Проблемы аэронавигационного обеспечения полетов в районах аэродромов РФ

Щепилов Ю.Н., профессор Университета ГА

АЭРОДРОМНЫЕ СХЕМЫ

Рисунок 1

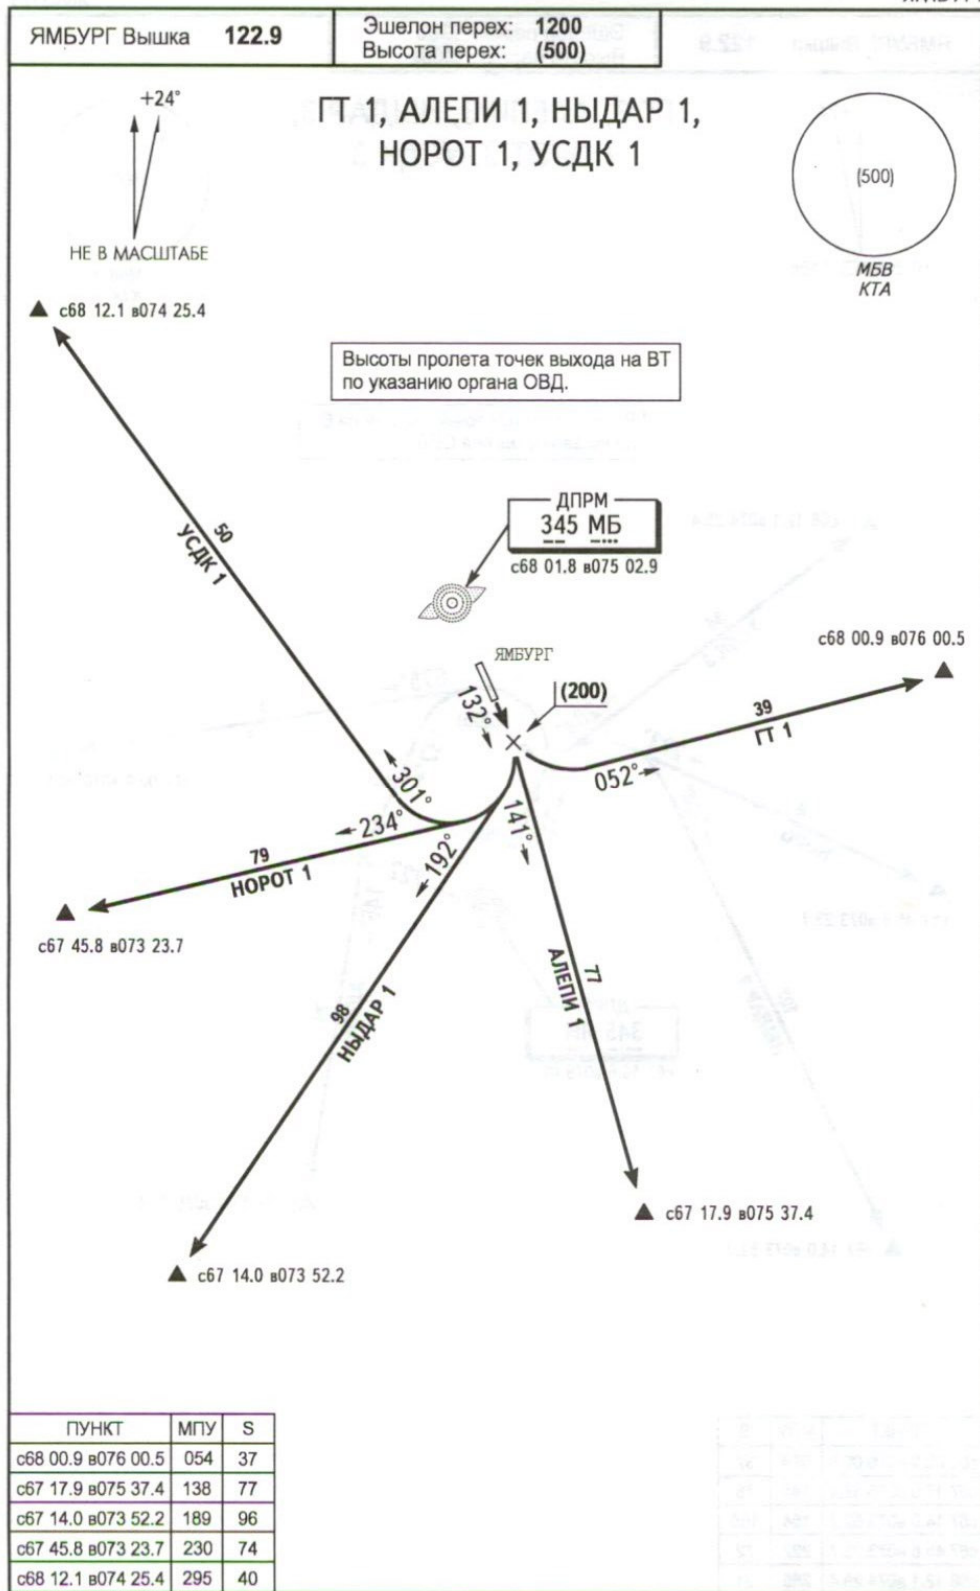
1. Нарушен основополагающий принцип PANS OPS о том, что схемы строятся на контрольных точках (FIX). Должно быть наведение и возможность контроля момента пролета FIX по приборам. Здесь нет ни одной FIX. Выход в геоточку, а значит вникуда.

2. Указание ЗМПУ на схемах только усугубляет проблему «попадания» в заданную точку. Для экипажа должно быть так: раз это ЗМПУ, значит нарисована ЛЗП, значит надо, чтобы ЛБУ=0, а МК = ЗМПУ- УС. Поскольку начало разворота задается высотой, то для разных ВС, масс, скоростей, метеоусловий разворот на одно и тоже значение ЗМПУ будет заканчиваться в разных точках.

3. Непонятно, как понимать указанное от точки начала разворота расстояние до геоточек. Во-первых, так расстояние указывать нельзя т.к. эта точка «плавающая». Во-вторых, расстояние может задаваться для участков счисления пути, которые для вылета не более 10 км, а для захода на посадку – 19 км. Тем более, что происходит набор высоты, а соответственно изменение путевой скорости и угла сноса. На схеме есть участки длиной 98 км. Как можно лететь 98 км без наведения ?!!!

4. Геоточки не имеют 5-буквенного наименования. Удивительно, чем руководствовались в этом случае разработчики, давая название схемам? Они, вероятно, не знают принципов обозначения схем.

5. На схеме отсутствует обязательная информация о категориях ВС, на которые рассчитаны данные схемы. Зато внизу есть таблица, в которой указаны (без всяких пояснений!!!) ЗМПУ и длины отличающиеся от тех, что написаны на схемах.. По цифрам можно догадаться, что автор «создал» эту таблицу, для ВС с меньшими скоростями (неизвестно, правда, по сравнению с чем!). Это говорит о полном отсутствии какой-либо квалификации.

6. На схеме нет ни одного препятствия, хотя для этого же района на картах посадки они есть.

7. Не указано на какие трассы осуществляются вылеты. Где должен искать эту информацию экипаж? На карте района? Карта должна быть самодостаточная для осуществления вылета.

8. МБВ указан от КТА, а должна от РТС. Радиус не указан.

Рисунок 2

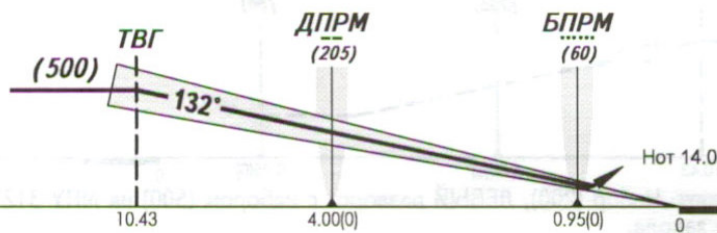
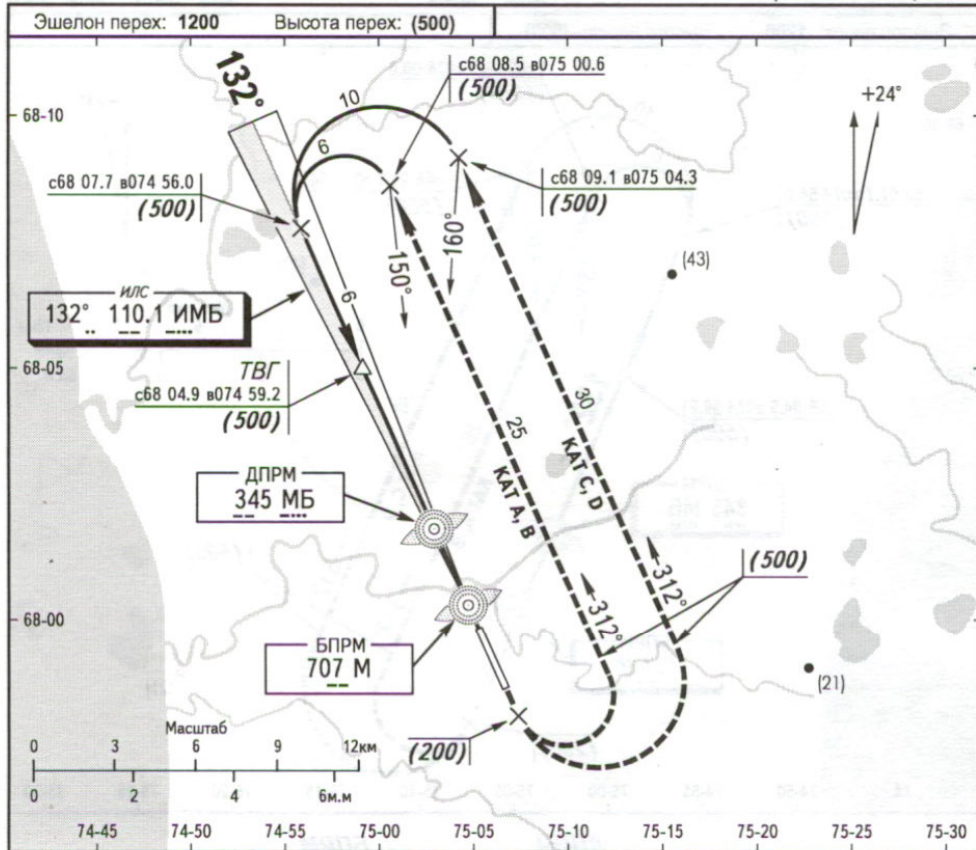
1. На этой карте вообще **НЕТ СХЕМЫ ЗАХОДА НА ПОСАДКУ**. Есть безобразный уход на 2-й круг, а как заходить на посадку не указано.

2. Нарушен основополагающий принцип PANS OPS о том, что схемы строятся на контрольных точках (FIX). Нет ни одной контрольной точки. Нет даже IAF. Поэтому неясно, где начинается схема. Судя по описанию ухода, схема захода начинается после разворота (???!). Написано «.. далее по схеме захода» . Полная чушь.

3. Схема по форме напоминает «ипподром», но по сути – это совсем не «ипподром». Так полет по ЛПУ не задается. А если это не ипподром, то УР на предпосадочную прямую не должен превышать 120гр., а здесь - 180 .

4. Расстояние дано неизвестно откуда (хотя бы от траверза, как в учебнике М.А.Черного). Длины 30,25 км, что больше максимально допустимого для УСП (19км.).

5. Указаны зачем-то длины дуг на разворотах, полученные неизвестно каким путем. Во всяком случае, не для скоростей и кренов, установленных по умолчанию в Руководстве и PANS OPS . Что должен при этом думать экипаж? Это как –то следует выполнять? Экипаж, естественно, проигнорирует, а вот кодировщик схем для FMS и СНС – неизвестно! Возможно, что будет пытаться учесть, чем создаст проблемы для автоматизированного выполнения процедуры. А если не будет учитывать, то рискует, в случае проблем, нести ответственность за нарушение целостности информации. Он в безвыходном положении.

5. МПР указаны под углом 18 и 28 гр. к ЛЗП соответственно, что приводит к погрешности определения начала разворота превышающее указанную длину промежуточного этапа. Даже первокурсники знают, что по такими углами использовать АРК для контроля по дальности нельзя.

6. Точка начала 3-го разворота задана:

- геодезическими координатами;
- длиной от окончания разворота при уходе на второй круг;
- пеленгом ДПРМ.

Эти три параметра никогда не сойдутся. Что делать экипажу? По достижении какого параметра начинать разворот?

Полет 30 км без наведения предполагает ИКАО возможность отклонения в пределах 15 градусов, а запас на схеме всего 8 гр. Т. е. начало разворота возможно вообще с другой стороны от предпосадочной прямой.

7. Точка окончания 4-го разворота задана координатами. Попасть в эту точку

8. От точки окончания 4-го разворота (попасть в которую невозможно) до ТВГ указано расстояние. Неужели разработчик схем думает, что экипаж будет начинать снижение, пролетев это расстояние? Ведь нет! При заходе по ИЛС, ТВГ - это не FAF, а FAP. А это значит, что снижение начинается по приходу горизонтальной планки к центру прибора. Зачем тогда расстояние? Что делать кодировщикам схем, если схемы бестолковые? Какое может быть уважение к таким схемам со стороны экипажей?

9. Градиенты ухода на второй круг необоснованно завышены. Вместо 2,5% установлены 5% для ВС кат А,В и 3% для С,Д Препятствий практически нет. Зачем требовать набор с повышенным градиентом, а затем заставлять 30 км лететь на высоте 500м.??? Это полная бессмыслица.

10. Высота начала разворота при уходе на второй круг также необоснованно завышена, что приводит к перерасходу топлива.

11. Схема ухода должна заканчиваться либо в IF, либо в пункте ожидания, либо в ППМ начала маршрута на запасной. Здесь – окончание неизвестно.

12. Зачем дан масштаб в NM, если все длины даны в KM.? Неужели разработчик полагает, что иностранные экипажи будут что-то измерять линейкой на схеме?

13. ВПР на профиле указана после пролета БПРМ, хотя по цифрам это не так.

14. При определении Нпр (ОСН), для ВС категории С высота препятствия 3 м., а для остальных 4м, что весьма странно. Кроме того высота антенн ДПРМ и БПРМ наверняка больше. Если использовалась модель риска столкновений, то должна задаваться ВПР, для которой рассчитывается риск столкновения. При этом ОСН=ВПР. Здесь расхождения.

15. Для категорий С и D установлены минимумы 70x 900 и 80x1000. Хотя препятствий нет, ОСН 49 и 53м, соответственно, что позволяет установить минимум I-й категории 60x800.

16. В таблице указана строка «Вертолеты». Хотя вертолеты относятся к категории «А». Тем более, что минимумы совпадают. Отдельной категорией («Н») вертолеты указываются, когда имеются схемы для взлета и посадки «по-вертолетному», чего в данном случае не наблюдается.

Рисунок 3

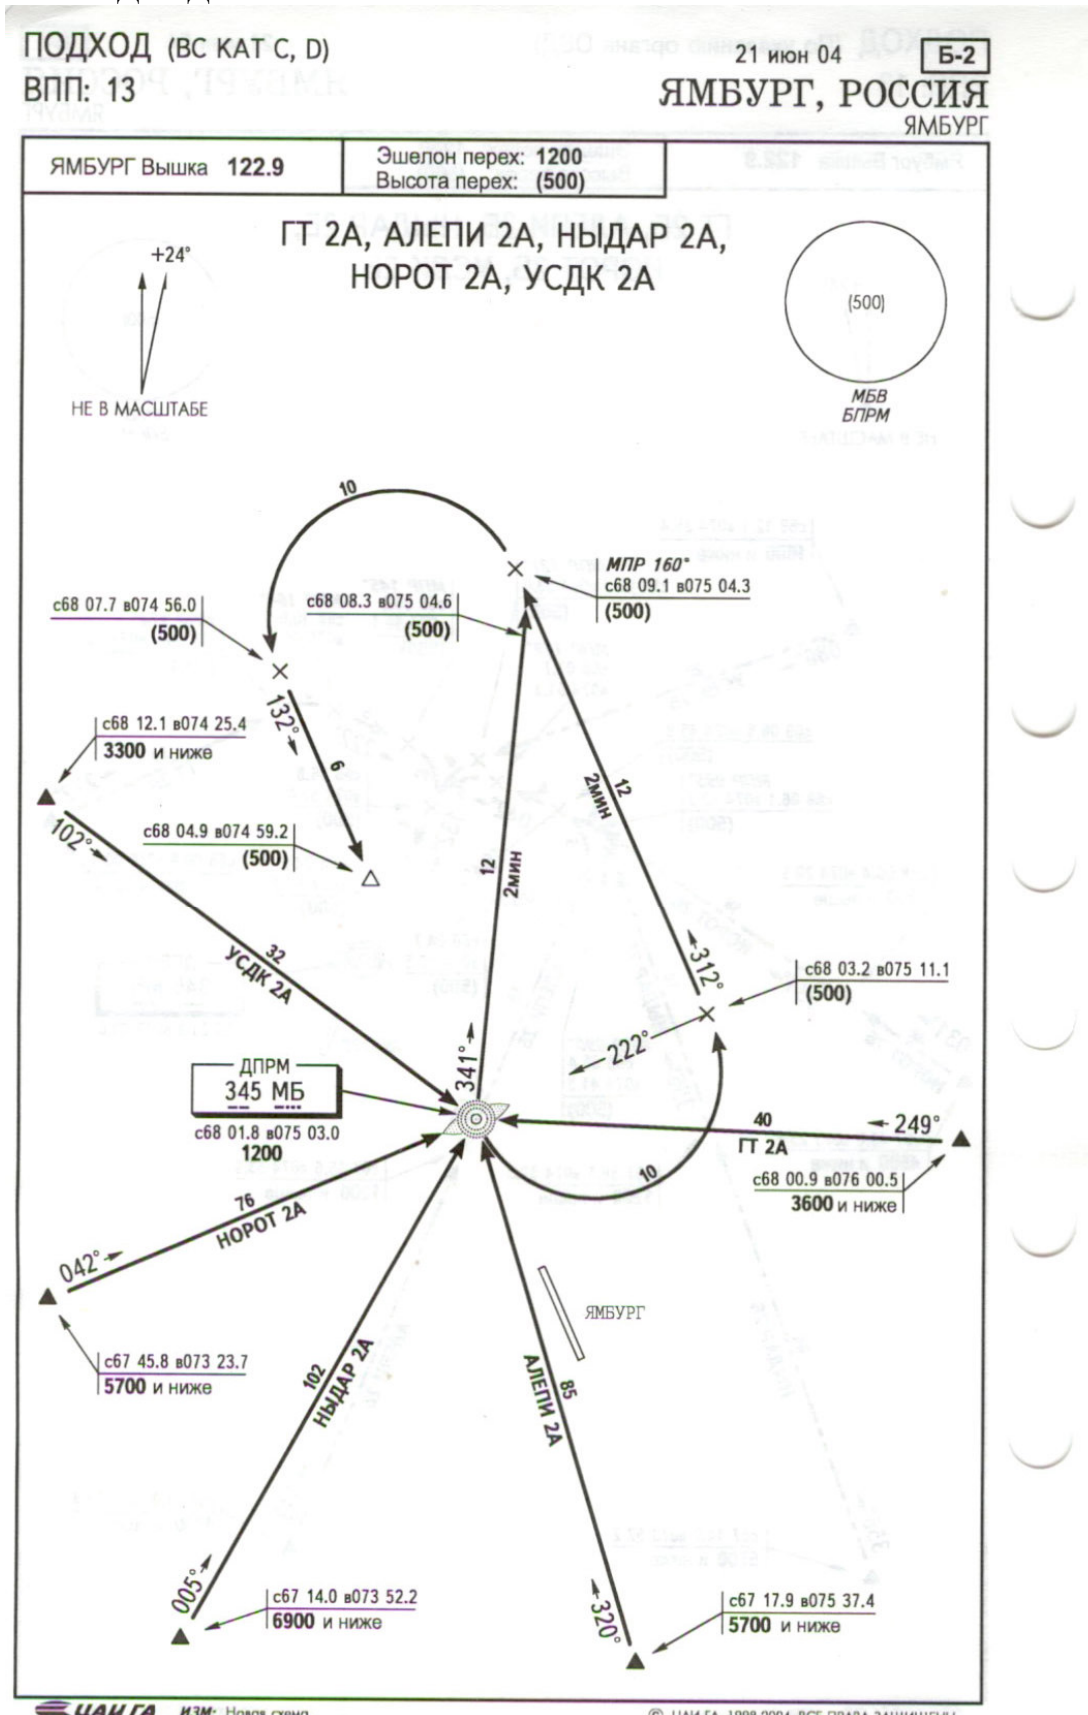
1. Здесь не прибытие, а смесь прибытия , начального и промежуточного этапов заданных чем попало: и временем и расстоянием и МПР и координатами.
2. Для прибытия указывается с какой трассы начинается сход . Здесь – неизвестно.
3. Остальные замечания – аналогичны.

Рисунок 4

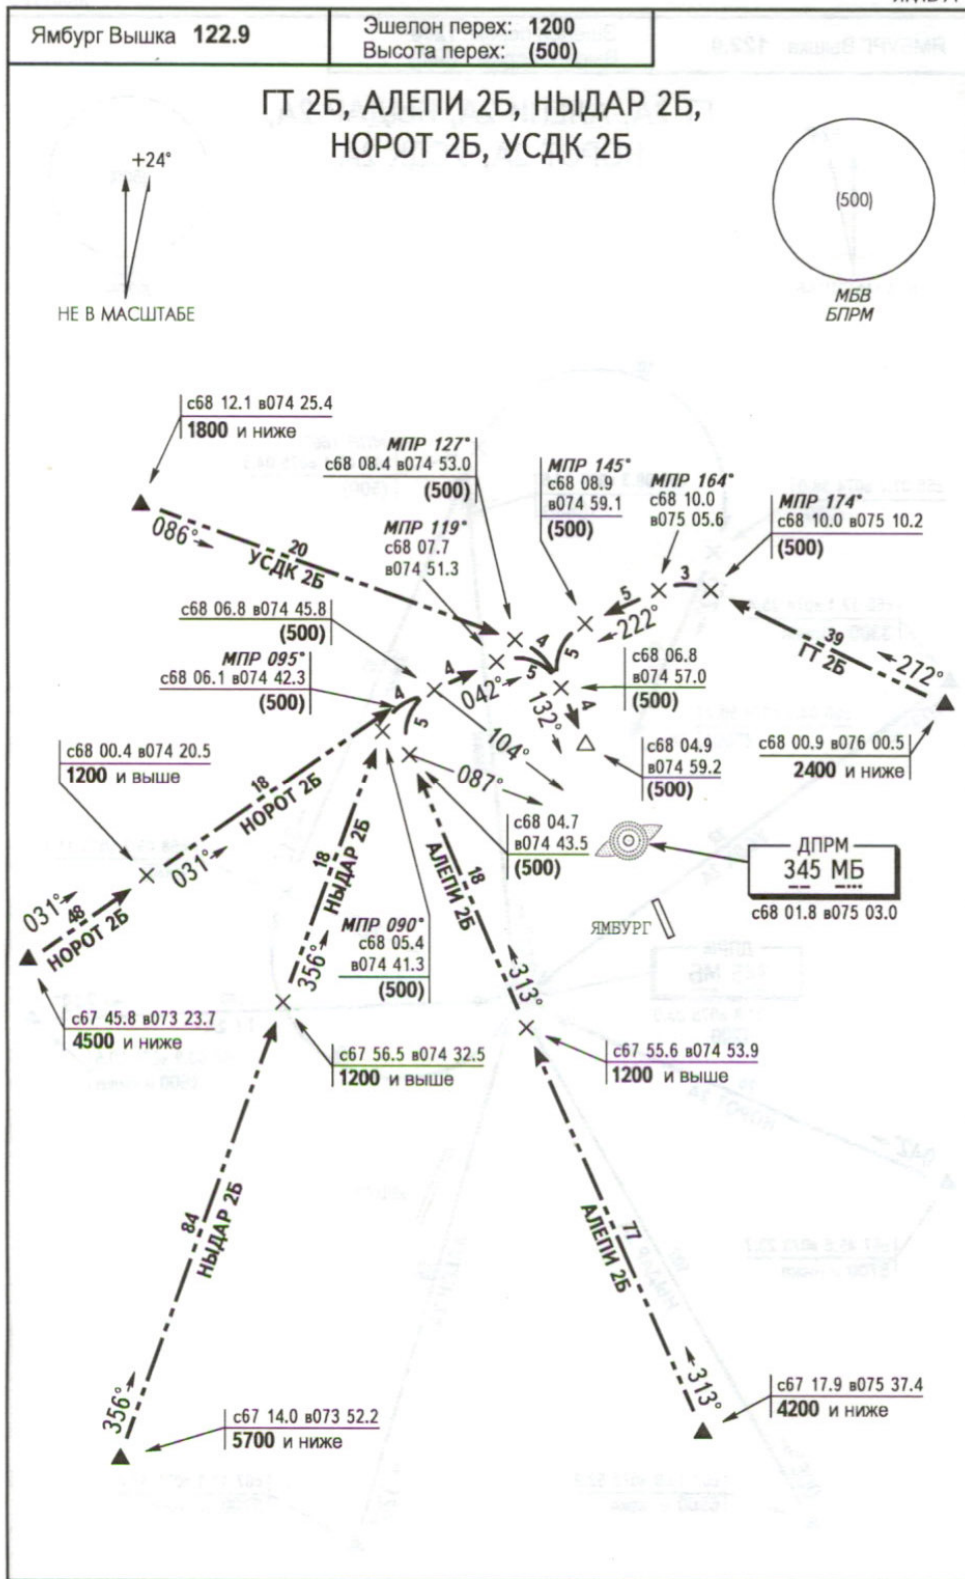
Схема (Рисунок 4) имеет все те же замечания, что и предыдущие, но есть одно важное отличие. Это схема, судя по заголовку, предназначена для диспетчера и НЕ ДОЛЖНА ПУБЛИКОВАТЬСЯ!! Экипажу не надо знать ни один из параметров указанный на этой схеме. Это вредно. ЭКИПАЖ НЕ ДОЛЖЕН ВЫДЕРЖИВАТЬ УКАЗАННЫЕ ЗМПУ , S, МПР. Экипаж обязан выдерживать заданный диспетчером магнитный курс и занимать заданную диспетчером высоту – и ВСЕ!!!

Рисунок 5

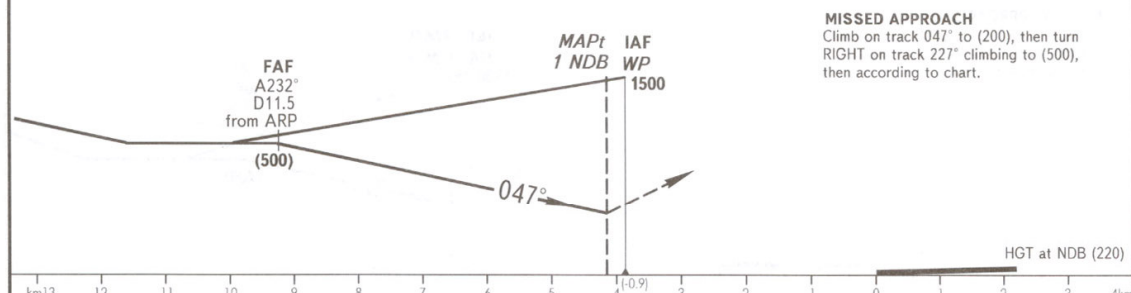
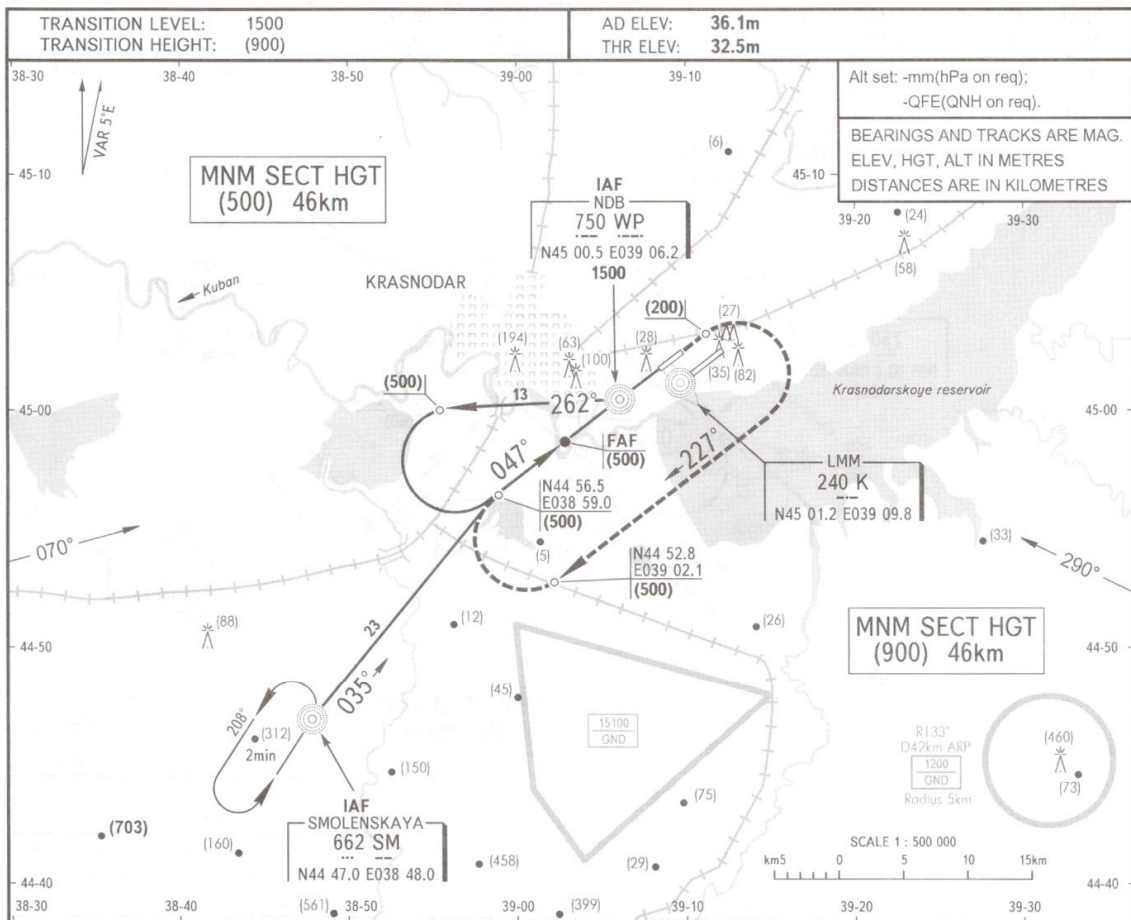
1. Заход по ОПРС, а точка FAF ничем не задана, хотя на схема указана.
2. Профиль указан как для точных заходов.
3. Схема построена так что в зону учета препятствий попадает запретная зона с ограничением полетов до 15100м. Другими словами, летать по этой схеме нельзя.

Рисунок 6

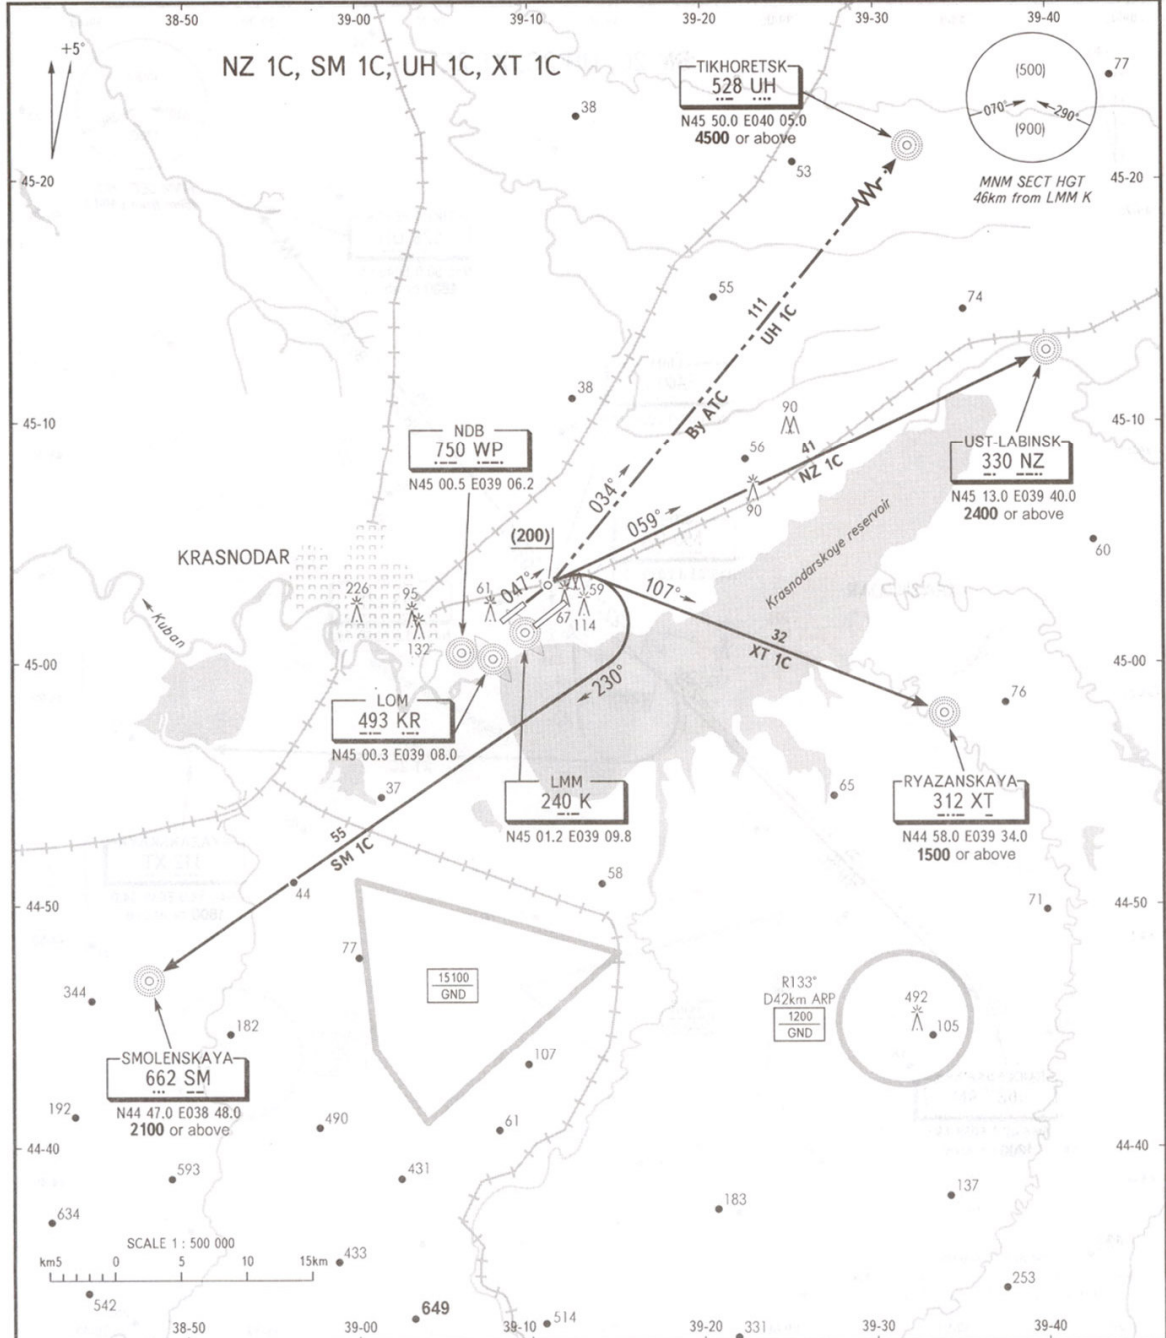
1. Схема SM 1С в данном исполнении не должна применяться, т.к. в зону 2 попадает запретная зона. Хотя, при желании, можно сделать маршрут, при котором это будет учтено.

2. ЗМПУ на схемах не нужны и создают проблемы кодировщикам схем.

2. Отсутствуют также названия трасс, куда осуществляется вылет.
